Pericia liceo No. 3 San José

**Liceo No 3 San José
Soriano y Massini**

INTRODUCCION

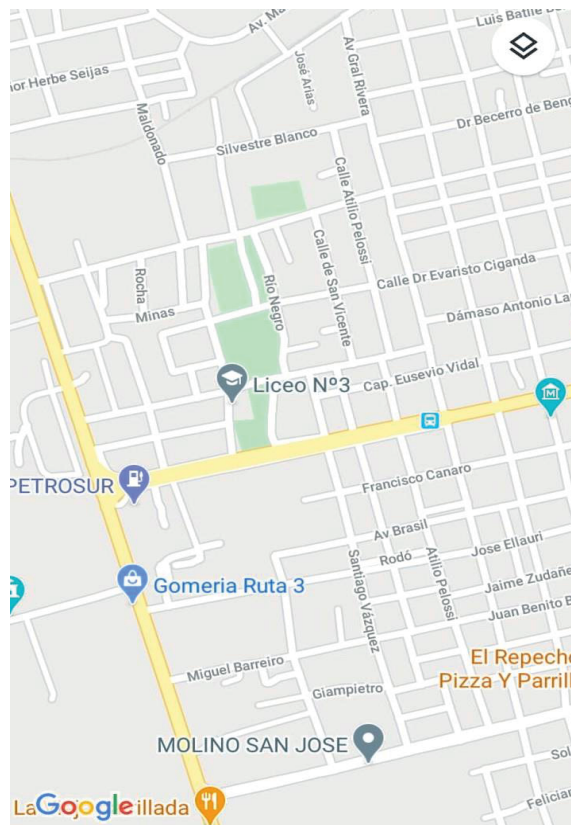
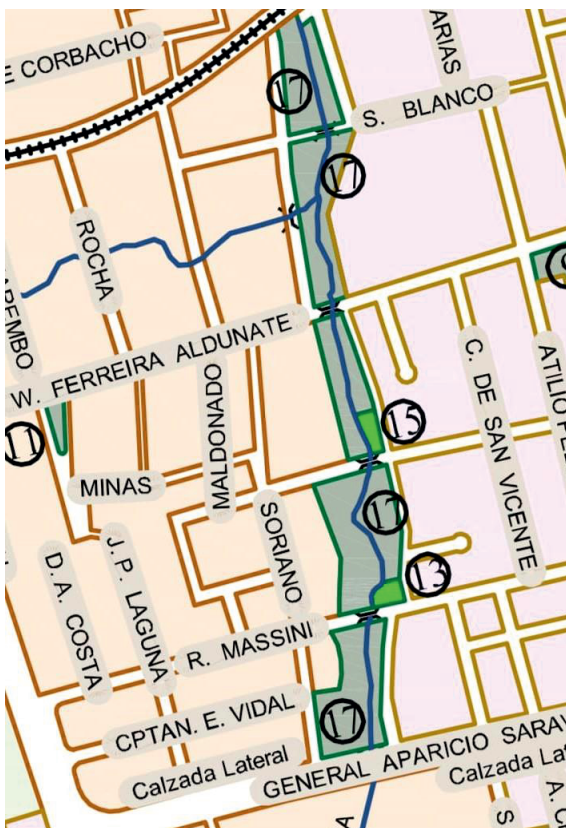
Por otra parte, se verificó en el sector central donde se ubica la batería de baños, fisuras verticales e inclinadas en los interiores de los mismos.

En el exterior, y concentradas en este mismo sector, se encuentran fisuras en diagonal.

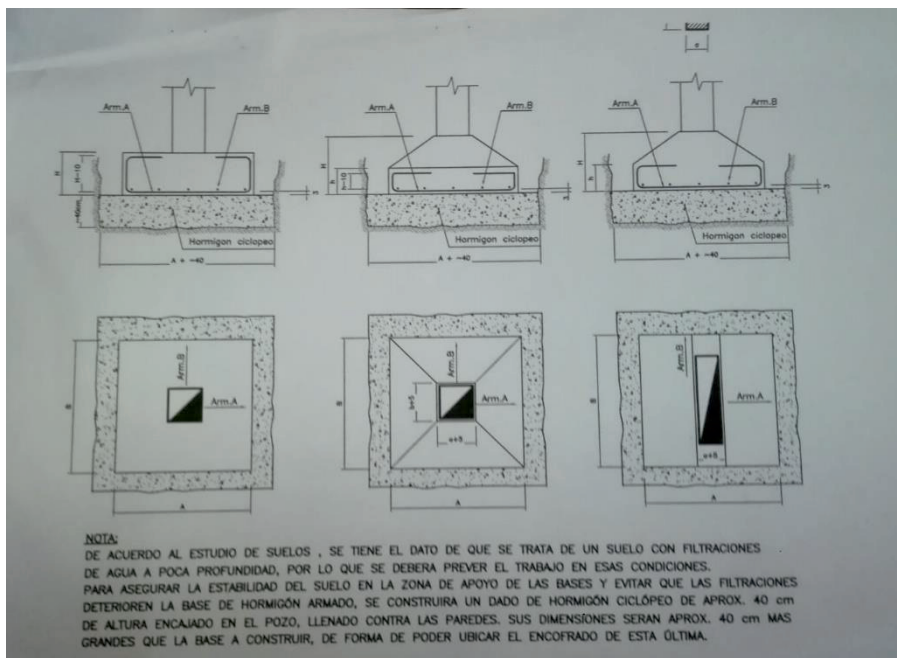
La información gráfica que se adjunta, muestra que el bloque constructivo, se encuentra apoyado sobre la misma zona de influencia del mismo arrollo Mallada, muy próximo a su ladera.

El liceo 3, está emplazado en lo que sería la primera etapa de Parquizacion ya concretada desde el año 2014, y realizada en etapas.

Imagen 33

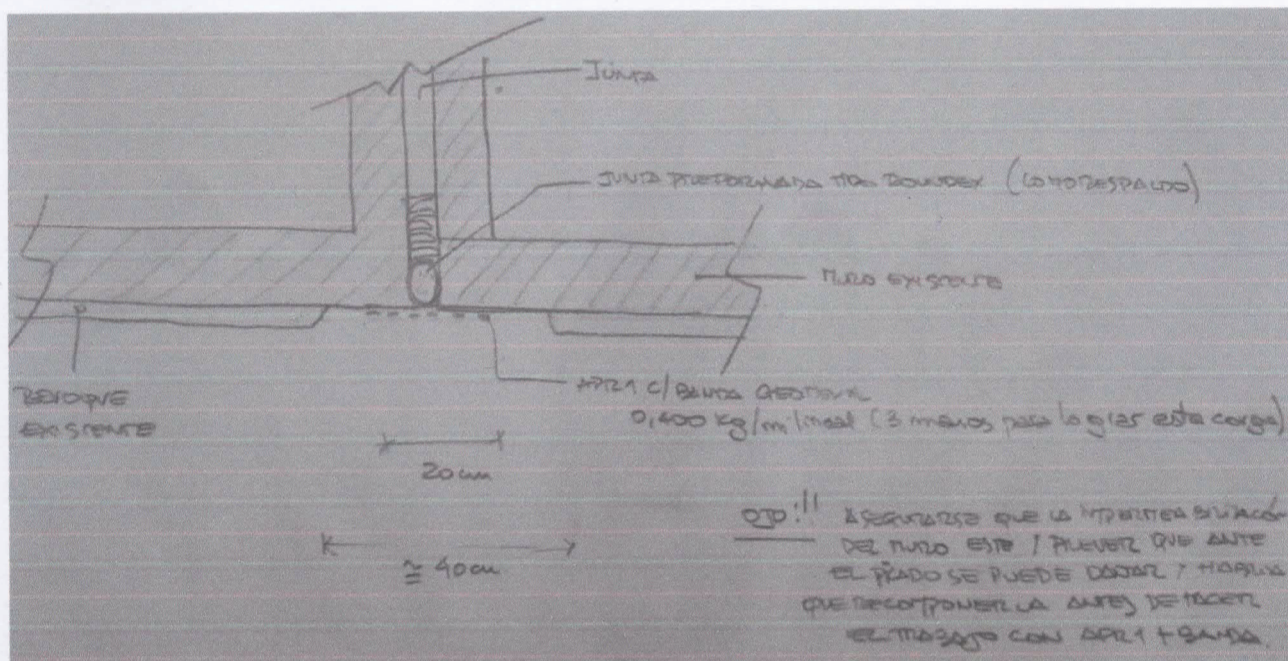
Se debe general en primera instancia, un recinto dentro del revestimiento y capas interiores, de 40 cm aproximadamente, a los efectos de alojar los elementos que conforman la junta.

La junta en su interior puede presentar una placa de espuma de poliuretano, y por delante de ella, se inserta una junta premoldeada Roundex, que viene presentada en varios espesores, y sirve de respaldo de las capas posteriores. Posteriormente se aplica una mano de APR1 (impermeabilizante específico para juntas de trabajo) a modo de imprimación, para afirmar la banda geotextil, y luego de esto se aplican dos manos mas de APR1 para asegurar la impermeabilización. Se calcula 0,400 Kg/ m. lineal de APR1, que incluye las 3 capas citadas.

Se puede aplicar algún tipo de terminación, a los efectos formales, que deberá quedar afirmada a uno de los lados de la junta. Ver imagen 33.
